Rapport d'enquête publique

Enquête publique n°E24000024/95

Projet de modification n°9 du Plan Local d'Urbanisme de la
commune de Clichy-la-Garenne

Commissaire-enquêteur

Rapport page 10

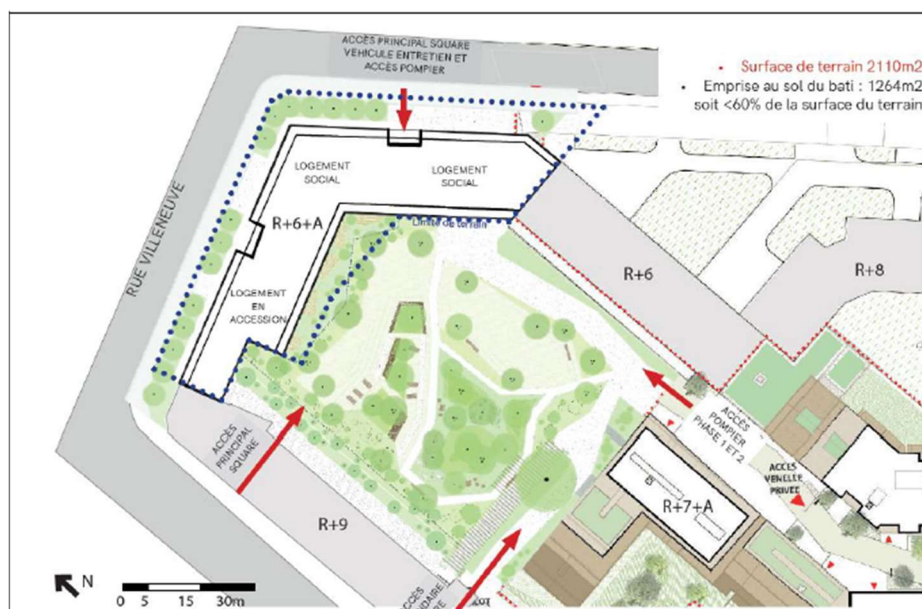
- La partie UC3 demande un alignement selon un gabarit sur voie et une hauteur de 32m max ; le secteur UEg prévoit une hauteur de 24m max ; quel est l'impact de la modification de UC3 vers UEg sur l'alignement à respecter ?
- Réponse :

- La page 10 du rapport de présentation mentionne du logement social ; où est-ce repris dans les documents règlementaires ?
- Réponse

- Quelles dispositions la modification peut-elle prévoir pour assurer l'accès des taxis et ambulances à la résidence senior ?
- Réponse

Le règlement de la zone UEg oblige à l'alignement ou à un recul au minimum d'1m, il n'y a pas de règle de prospect pour cette zone. Le règlement de la zone UC3 impose un alignement dans une bande de constructibilité de 20m. Cela signifie donc que l'implantation en UEg est plus libre qu'en UC3 : soit alignement soit recul d'1m au minimum.

Compte tenu du nombre de réserves et de remarques au projet de modification concernant l'îlot Boisseau, la ville pourrait supprimer cet objet de la modification pour l'approbation.

Extrait rapport de présentation p16

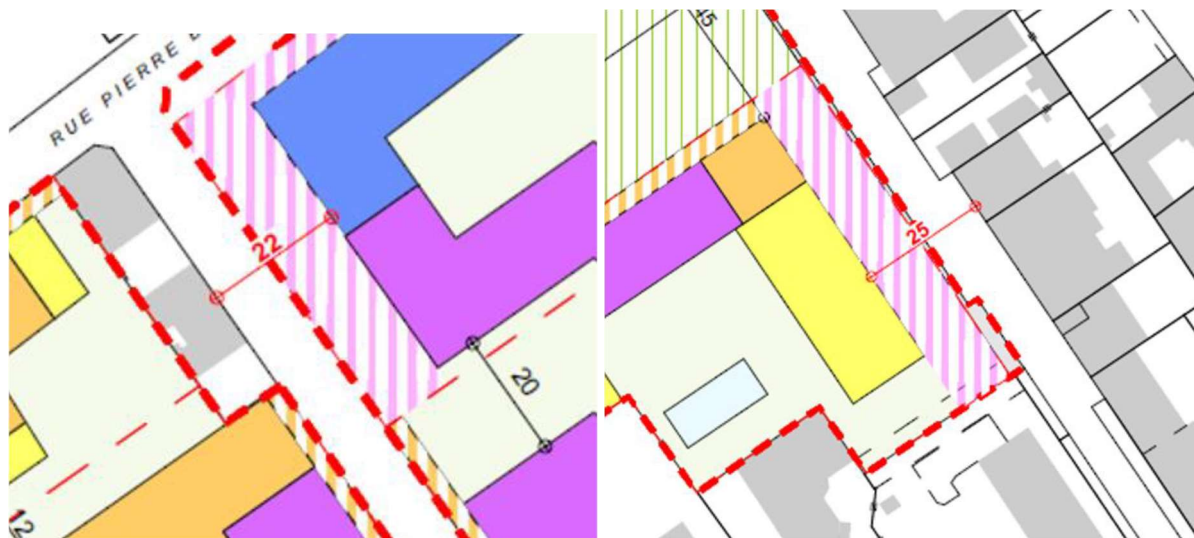
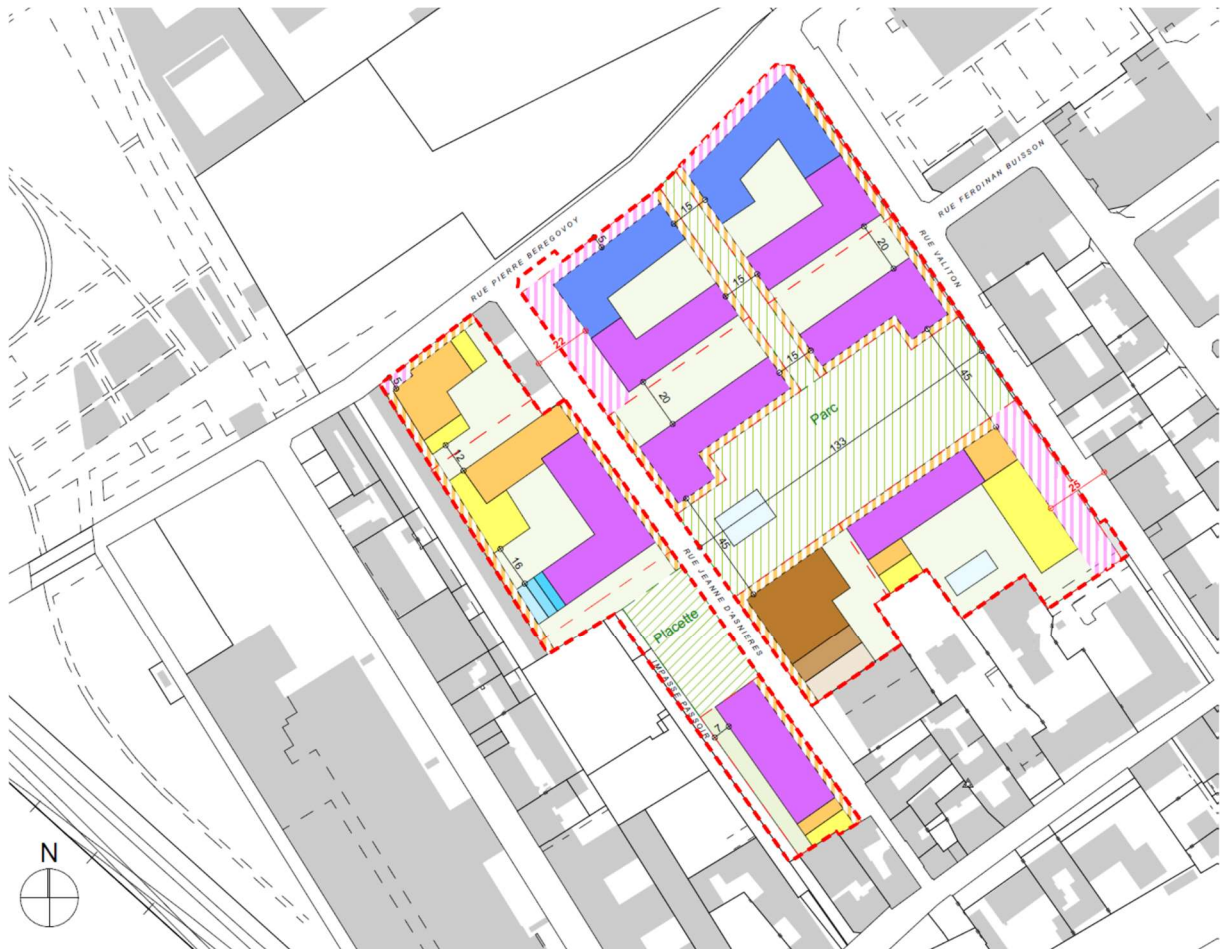
Dans la PV de synthèse j'ai fait remarquer que deux distances qui sont indiquées sur ce plan masse (extrait ci-dessus) par deux doubles flèches perpendiculaires aux rues Valiton et Jeanne d'Asnières sont peu lisibles et difficiles à interpréter.

Selon le RP page 16 concernant le recul il est écrit que « ce recul est doublé rue Valiton, par un élargissement d'1 m du trottoir par rapport à l'emprise actuelle du site, afin de permettre l'élargissement de la voirie au profit des modes actifs ». Quel est le lien avec la distance de 25m indiquée semble-t-il entre les façades de la rue Valiton et le bâtiment jaune ? Comment cette distance de 25m est-elle

compatible avec la somme du recul sur alignement supérieur ou égal à 5m (plan masse), de la largeur des deux trottoirs (plutôt larges cf. photo ci-dessous) et de la largeur de la rue (qui est à double sens) ?

Le mémoire en réponse fournit le document en qualité optimale, reproduit ci-dessous :

Le secteur plan masse indique une distance de façade à façade de 25 m à l'endroit des constructions au sud du parc et en vis-à-vis de la copropriété du 10-12 rue Valiton.

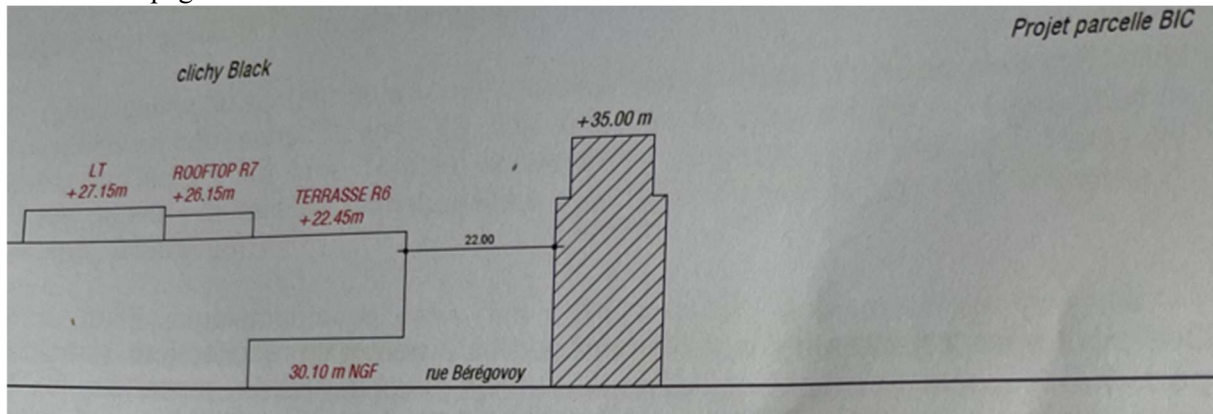
Elle note que le changement de zonage du secteur BIC, et le plan masse, accroissent le potentiel de constructibilité ce qui est « particulièrement préjudiciable à la SCI Clichy Bac » ; le plan masse autorise la construction de 35m qui formeraient écran vis-à-vis de l'ensemble immobilier Black (rooftop 26,15m, terrasse 22,45m) ; les conséquences sont perte d'ensoleillement (avec une étude jointe), la perte des vues vers le sud.

Selon les articles UI6.2 et UI10.1 du PLU en vigueur, les constructions peuvent être implantées à l'alignement et d'une hauteur de 32m ou 21m selon la parcelle.

Avec la modification n°9 il est imposé un recul de 5m sur l'alignement et autorisé une hauteur de 35m, avec deux derniers niveaux en retrait.

Sans la modification n°9, il n'y a pas de recul et la hauteur autorisée est 32m, sans niveaux en retrait imposés.

Il apparaît nécessaire de rappeler que les règles d'urbanisme actuellement applicables au secteur BIC permettent la réalisation d'immeubles tertiaires de grande hauteur (32 mètres), sans contrainte particulière d'implantation, de recul ou de retrait. A l'inverse, le secteur plan masse imposé dans le règlement de PLU n°9 permet d'encadrer ces différents éléments et d'assurer la création de volumes bâtis en cohérence avec le secteur BIC et son environnement. L'accroissement de la constructibilité sur le secteur au regard des nouvelles règles du PLU ne peut donc être retenu.

Plan masse

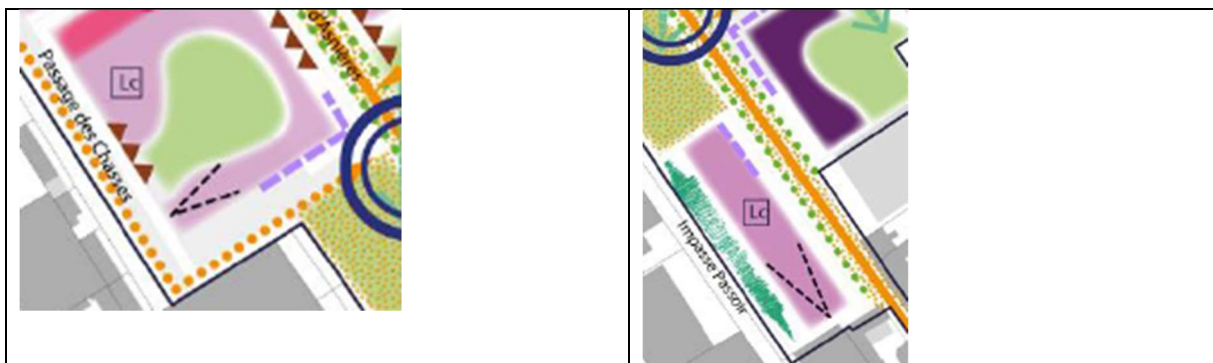
Selon @181, l'OAP prévoit des « épannelages progressifs » avec encore une contradiction apparente entre plan masse et OAP : l'épannelage est beaucoup plus progressif dans l'OAP. Ainsi selon la contribution « le plan masse doit être modifié pour intégrer une longueur d'épannelage *a minima* aussi longue que celle présentée au plan de l'OAP p.38 du rapport ».

J'ai demandé dans le PV si la ville estime qu'il y a des « contradictions » entre le plan masse et l'OAP, sinon des précisions qui pourraient être apportées, et lesquelles.

Il n'y a pas de contradiction entre l'OAP et le plan masse puisqu'il s'agit de 2 documents complémentaires. Le plan masse entraîne un rapport de conformité, les bâtiments doivent s'implanter strictement selon les dispositions de celui-ci, tandis que l'OAP entraîne un rapport de compatibilité, soit un rapport moins contraignant. Le schéma de l'OAP, comme son nom l'indique est un schéma. Il pose des grands principes, il ne s'agit pas d'un plan métré.

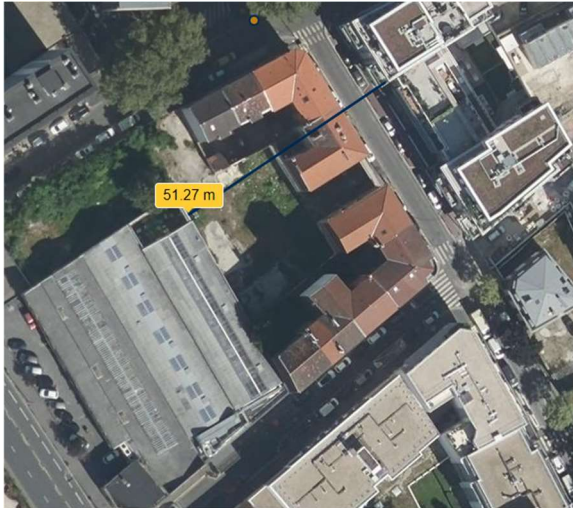
L'immeuble situé 20 bis rue des Bateliers est un élément du patrimoine de la ville. Il fait partie des éléments de patrimoine protégé (PLU annexe 4.2 au règlement p.6). Il est situé face au secteur de l'OAP Franprix. Quelles dispositions particulières sont-elles prévues dans l'OAP pour préserver son environnement ?

Le bâtiment n'est pas situé au sein du secteur faisant l'objet de l'OAP, et il n'y a aucune covisibilité entre le bâtiment protégé et le secteur de l'OAP.
